Mission régionale d'autorité environnementale

**Avis délibéré de la mission régionale
d'autorité environnementale
Hauts-de-France
sur le projet de parc éolien de Champ des Saules
sur la commune de Moislains (80)
Étude d'impact V3 d'avril 2025**

n°MRAe 2025-8810

Carte de présentation du projet (étude d'impact – page 211)

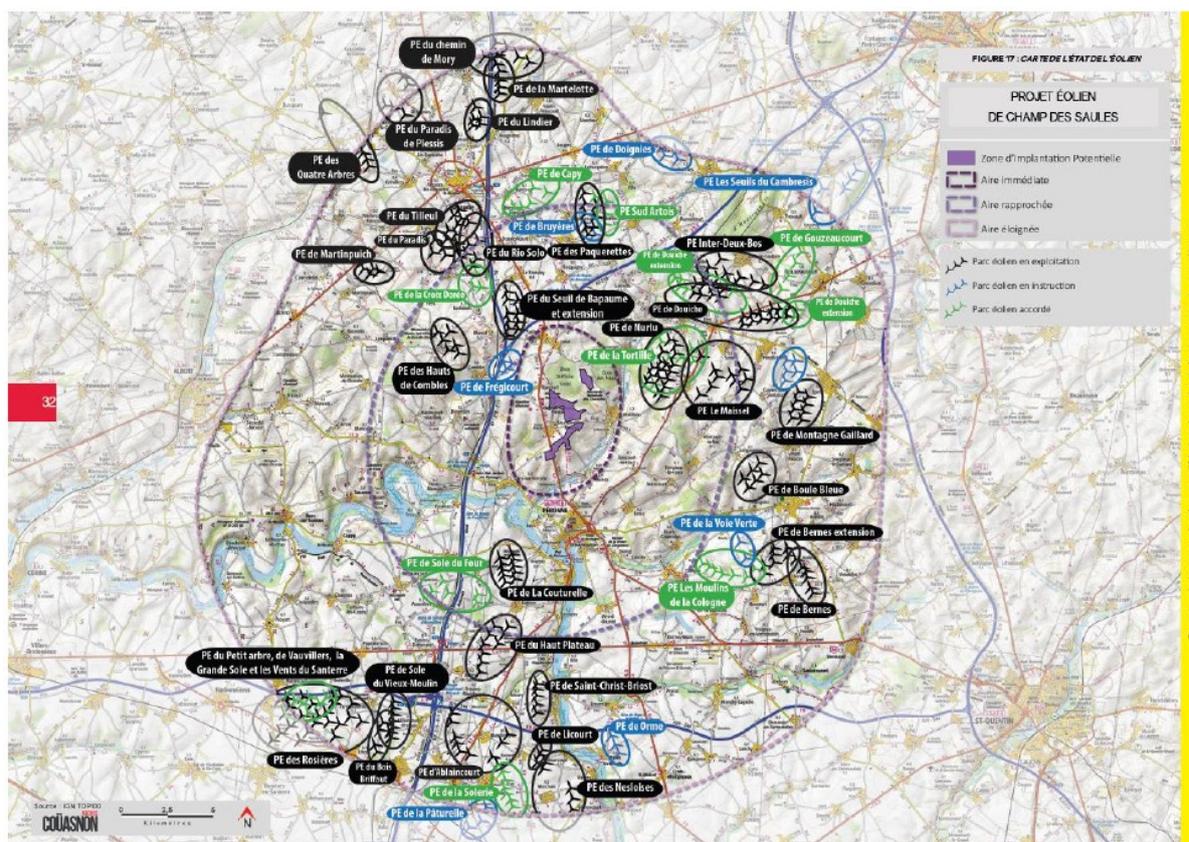
L'autorité environnementale recommande d'actualiser l'étude d'impact une fois le tracé définitif du raccordement connu. Le cas échéant, il est recommandé que la séquence éviter, réduire, compenser soit mise en œuvre, en particulier si des espaces à enjeu sont impactés par les travaux de raccordement et/ou si des créations de lignes aériennes sont envisagées³.

Localisation et situation des éoliennes proches (étude d'impact – page 54)

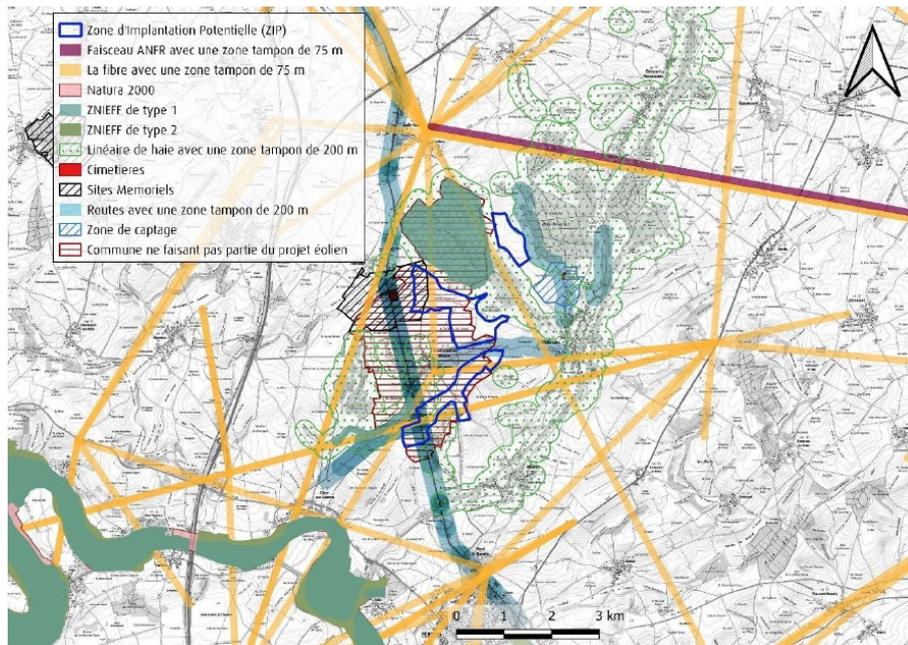
Le contexte éolien est particulièrement dense, hormis à l'ouest. Le dossier d'étude d'impact recense page 201 les parcs réalisés et en projet en 2022 dans un rayon de 20 kilomètres autour du projet :

- 42 parcs en exploitation, représentant 266 éoliennes construites ;
- 14 parcs accordés, représentant 66 nouvelles machines ;
- 5 projets en instruction, représentant 26 machines.
